7営設第2386号
令和7年11月28日

福岡県建築都市部営繕設備課長

新福岡県立美術館新築工事設計図書に関する質疑回答書

図面名称
雷保護設備 立面図

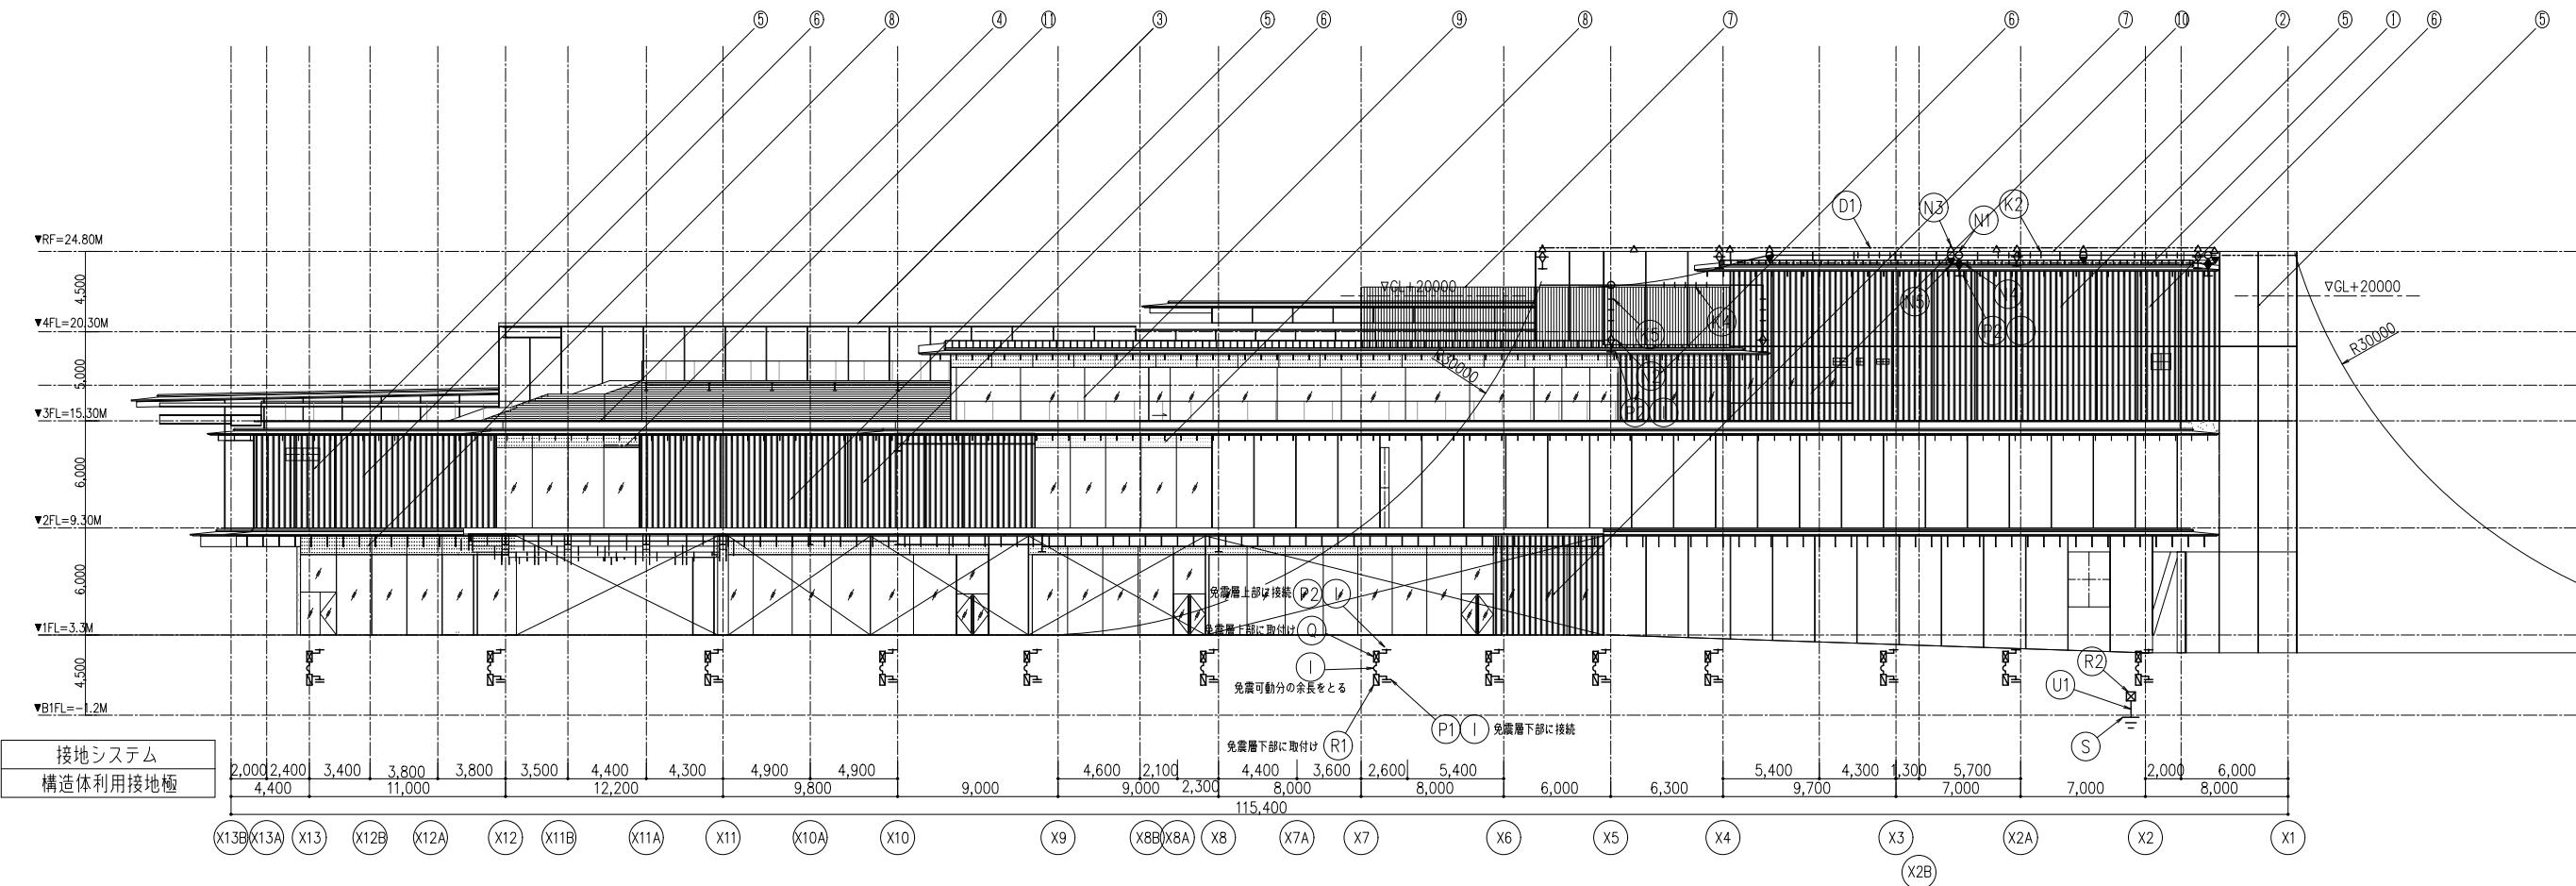
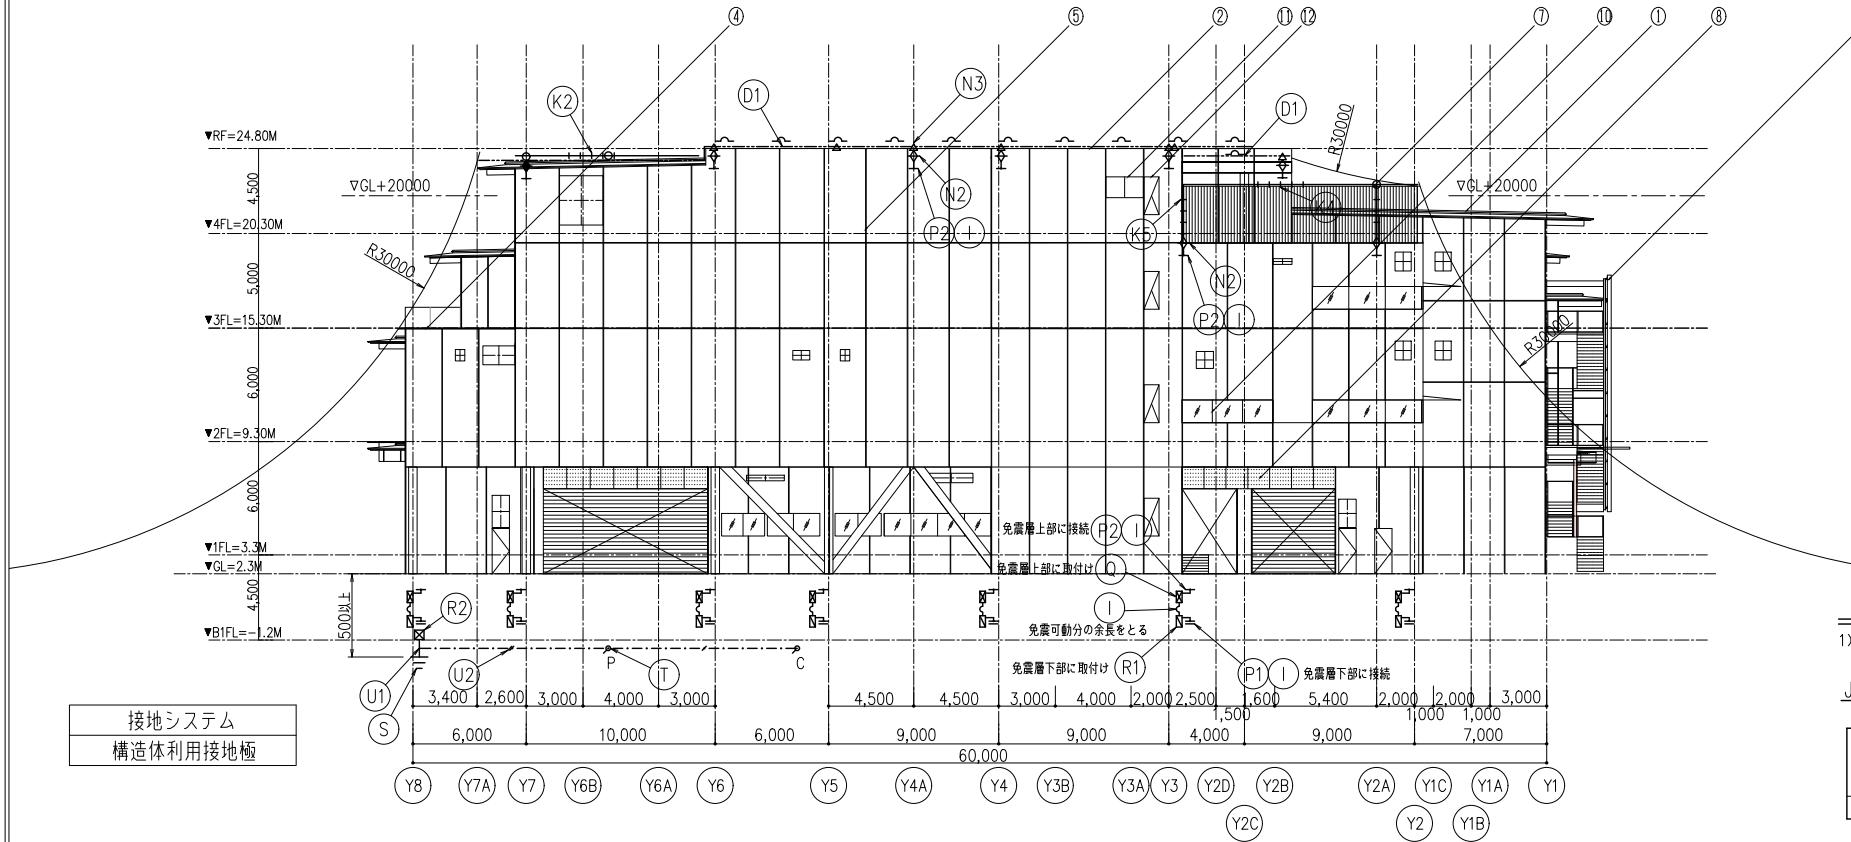
NO	図面番号	質 疑	回 答
1	数量 S-063・064	11 入札時積算数量書において、細目別内訳 P71本体鉄骨にて下記項目が記載されておりますが、該当範囲が図面上に見当たりません。 鉄骨柱断面表(3)・(4)のSC6・SC11より材質をBCR295へ読み替えるものと考えて宜しいでしょうか。 また異なる場合には、適用範囲がわかる詳細図を御指示下さい。 ・角形鋼管 BCP325 □-350X350X19 0.3t ・角形鋼管 BCP325 □-400X400X12 2.2t	宜しいです。
2	数量	11 入札時積算数量書において、細目別内訳 P72本体鉄骨にて雷保護設備金物部鉄骨現場溶接 PL-6 100X50 材料支給 66か所が御座いますが、該当範囲を示す詳細図等が図面上に見当たりません。 根拠となる詳細図等を御指示下さい。	別紙(電気設備図E-2402)を参照ください。
3	数量	11 入札時積算数量書において、細目別内訳P81 鉄骨庇下地鉄骨にて下記項目が記載されておりますが、該当範囲が図面上に見当たりません。 不要と考えて宜しいでしょうか。 また必要な範囲の場合には、適用範囲を御指示下さい ・鋼板 SN400B PL-16 5.5t	不要です
4	数量 A-008-7、015-10・ 11	11 入札時積算数量書において、P-167 金属工事 展示室天井リブ材 アルミバネルカバー 厚3.0 503mが項目に上 がっておりますが、天井伏図及び雑詳細図 部分詳細図(3)では天井リブ材 H=600(800) ALPL t3 UUと記載が あり相違します。 図面を優先とし、展示室天井リブ材は アルミバネル ウレタン焼付 H=600とアルミバネル ウレタン焼付 H=800の2種類と考え て宜しいでしょうか。	H800を正とします。
5	数量	11 入札時積算数量書において、P298・299 収蔵庫 収蔵庫建具／内装工事 数量書P311の3階収蔵庫③(H鋼 部)に軽鉄下地及び下地材の項目が計上されておりますが、図面上ではどこに当たるかを御指示下さい。	収蔵庫③のメザニン直下の建築の梁及び柱部です。4階平面図を参照ください。
